# IMPIANTO PILOTA GEOTERMICO "CASA DEL CORTO"

## Allegato 12: Risposte alle Richieste di Integrazioni del MiBACT

Risposte alle Richieste di Integrazioni - prot. N 9989 del 12/04/2016

Risposte alle Richieste di Integrazioni - prot. N 9989 del 12/04/2016

Figura 2.3a Pergola per lo sfruttamento a fini agricoli del calore di condensazione

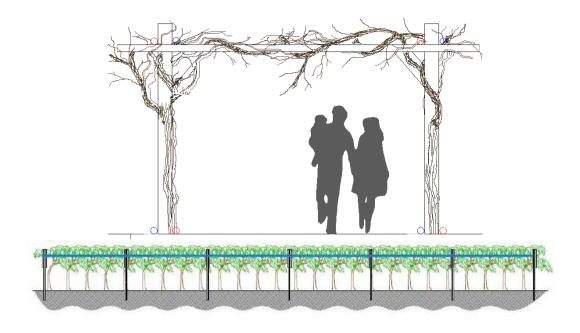
Descrizione con l'ausilio di cartografia e elaborati specifici con riportate le opere di mitigazione di impatto visivo ed ambientale previste dalla trasformazione, tenendo conto che la finalità è quella di far in modo che ogni intervento debba risultare migliorativo nel paesaggio o quanto meno debba garantire la non diminuzione della qualità esistente

Inoltre all'interno dell'impianto Pilota Geotermico "Casa del Corto" sarà sperimentato un progetto che consenta uno sfruttamento a fini agricoli del calore di condensazione che altrimenti sarebbe disperso in ambiente. Questa scelta presenta, tra gli altri, anche il vantaggio di una migliore integrazione paesaggistica della centrale con l'ambiente rurale tramite l'impiego di un sistema misto a pergola ed interrato.

Figura 2.4a Progetto Definitivo Elettrodotto

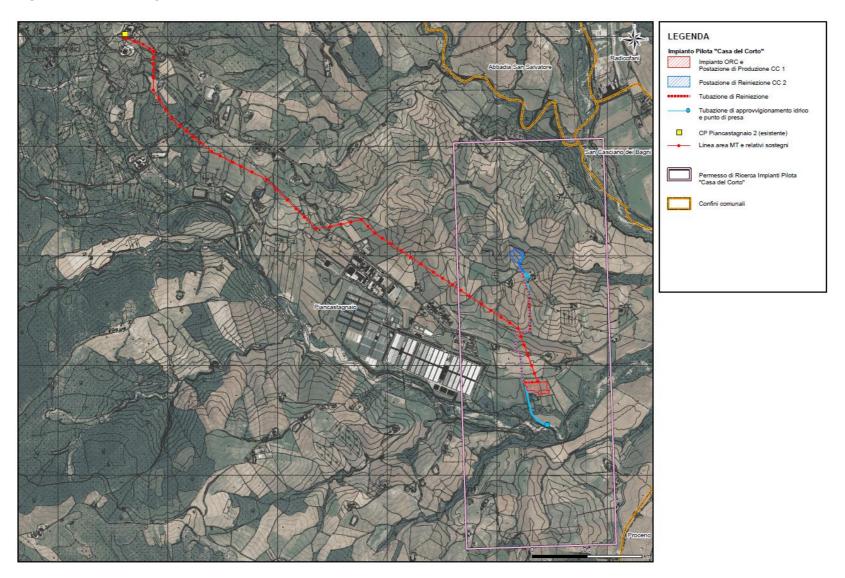
Sarebbe opportuno, ove non sussistano problematiche di carattere archeologico, interrare o far disporre la linea elettrica di collegamento al punto di consegna ENEL, lungo la viabilità esistente.

Il progetto definitivo dell'Impianto Pilota Geotermico "Casa del Corto", presentato nell'ambito della procedura di Valutazione di Impatto Ambientale, prevede il collegamento della Centrale alla cabina di consegna ubicata in prossimità della Centrale Geotermica PC2, attraverso un elettrodotto aereo in media tensione (15 kV), della lunghezza di circa 5,3 km (Figura 2.4a).

La linea MT sarà equipaggiata con conduttore in Al da 150 mm² in cavo aereo su fune portante, fino alla cabina primaria suddetta. Dalla cabina di consegna dell'impianto verrà realizzato quindi un cavidotto interrato fino al sostegno capolinea utilizzato per la transizione aereo-cavo. Parimenti, in corrispondenza della cabina primaria esistente sarà realizzato un breve tratto di cavidotto interrato per raggiungere la sala quadri cui si attesterà la linea MT.

Il tratto in cavo interrato avrà lunghezza di circa 30m + 20m, mentre la nuova linea aerea in cavo sarà lunga 5,3 km.

Tale soluzione progettuale, ritenuta la meno impattante da un punto di vista ambientale, è conforme alla soluzione tecnica indicata dal gestore di rete Enel Distribuzione ed accettata dal proponente in data 09/04/2015. Tale soluzione consente di immettere nella rete elettrica la potenza generata dall'impianto al minimo tecnico, in osservanza della Delibera dell'Autorità per l'Energia Elettrica ed il Gas n. 99/08, Allegato A – Testo Integrato delle Connessioni Attive e successive modifiche ed integrazioni.
